Politechnika Świętokrzyska
25 – 314 Kielce
Al. Tysiąclecia Państwa Polskiego 7

ATZ-381/56-5/20

Dot. postępowania o udzielenie zamówienia publicznego, prowadzonego w trybie przetargu nieograniczonego na dostawę stanowiska pomiarowego – Kaskada wodna dla Laboratorium Niskoemisyjnych Źródeł Energii Elektrycznej Politechniki Świętokrzyskiej w ramach realizacji projektu pn.: „CENWIS – Centrum Naukowo-Wdrożeniowe Inteligentnych Specjalizacji Regionu Świętokrzyskiego” [Umowa nr RPSW.01.01.00-26-0001/17-00] współfinansowanego z Europejskiego Funduszu Rozwoju Regionalnego w ramach Regionalnego Programu Operacyjnego Województwa Świętokrzyskiego na lata 2014÷2020 [Oś Priorytetowa 1: „Innowacje i Nauka” Działanie 1.1. „Wsparcie Infrastruktury B+R”]

PYTANIA

Kondygnacja 0:

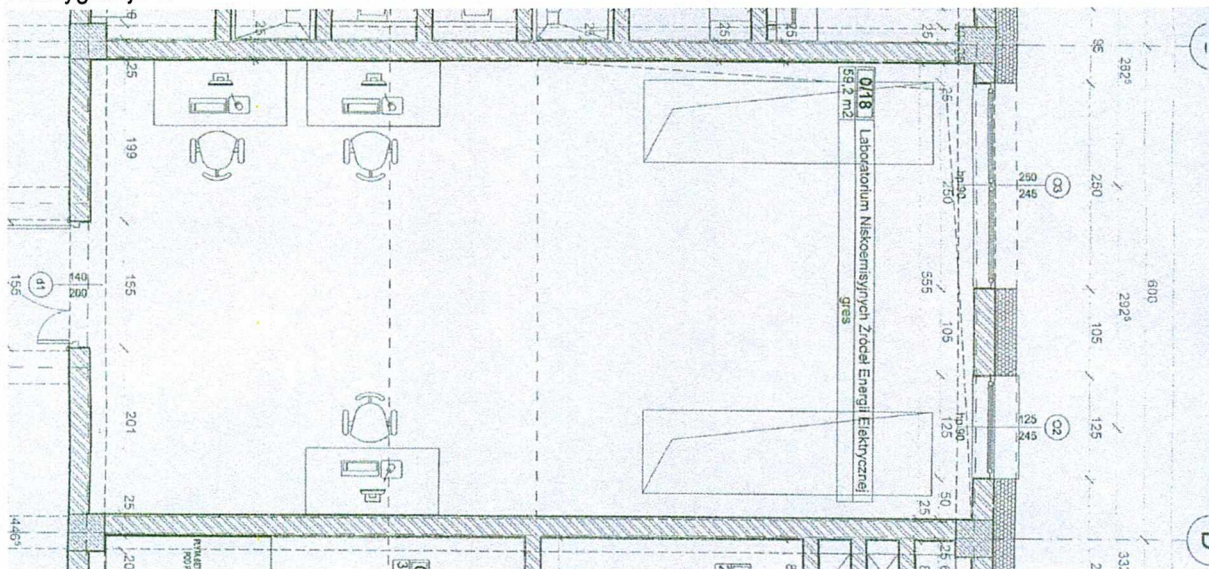
10. Proszę o szczegółowy opis warunków lokalowych - rzut pomieszczenia wraz z wymiarami lub plan sytuacyjny obszaru w którym ma być zrealizowane zamówienie. Źródło zasilania wody (rozmiar, przyłącze, ciśnienie, wydatek, lokalizacja). Źródło zasilania w energię elektryczną (lokalizacja, napięcie i wielkość zabezpieczenia na każdym obwodzie).

ad.10. Rzut pomieszczenia

Zbiornik dolny (poniżej kondygnacji 0):

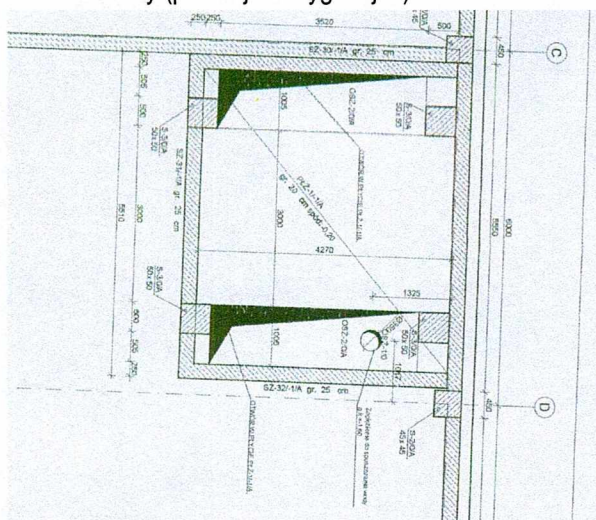
8. Proszę poprawnie określić wymagany wydatek pomp obiegowych (sumaryczny i pojedynczy).
9. Proszę o opis techniczny dolnego zbiornika, i czy wchodzi on w zakres dostawy. Jeśli jest to instalacja istniejąca, proszę o opis stanu obecnego.

ad.9. Wykonano zbiornik żelbetowy (podposadzkowy) o pojemności ok 24 m³. Nad zbiornikiem doprowadzony jest punkt czerpalny wody (rura calowa, ciśnienie jak w sieci miejskiej) oraz przyłącze kanalizacyjne fi 100 (obecnie zaślepienie). Zbiornik można napęlić poprzez wykonane przyłącze wody. Zbiornik można opróżnić przy użyciu pompy (przenośnej nie zainstalowanej) do przygotowanego podejścia kanalizacyjnego znajdującego się nad zbiornikiem.
